改善箇所説明図①

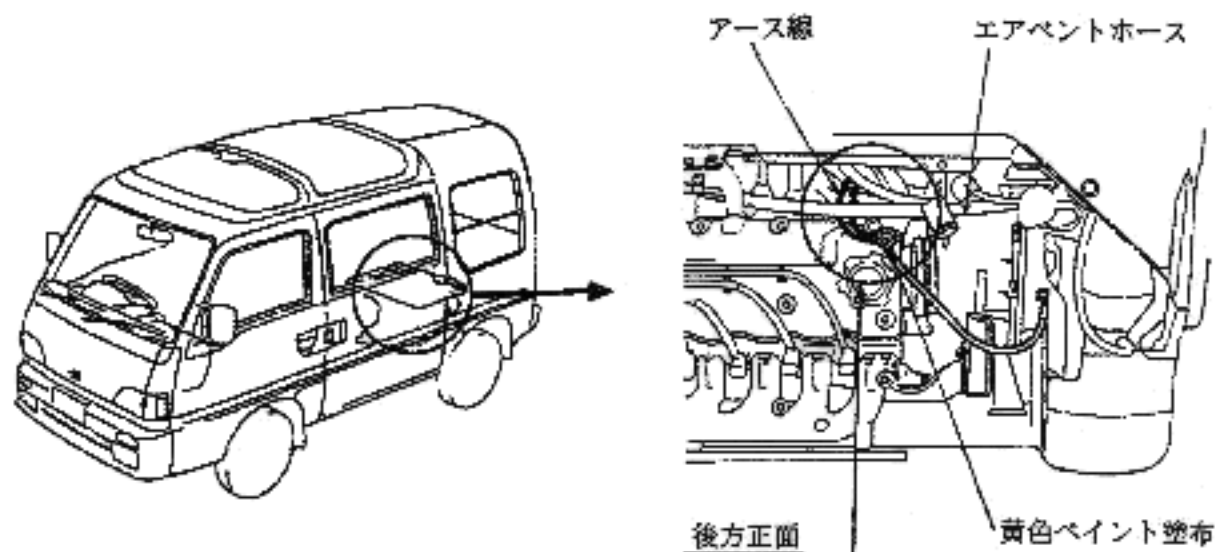
基準不適合発生箇所

電子制御式燃料噴射方式の原動機において、アース線の取回しに不適切なものがあり、原動機の振動等により、最悪の場合、アース線が断線し、原動機が停止するおそれがある。

改善内容

全車両、アース線を点検し、取回しが不適切なものは修正する。また、アース線が損傷しているおそれがあるものは、アース線を良品と交換する。

識別：アース線取付ボルト頭部に黄色ペイントを塗布する。
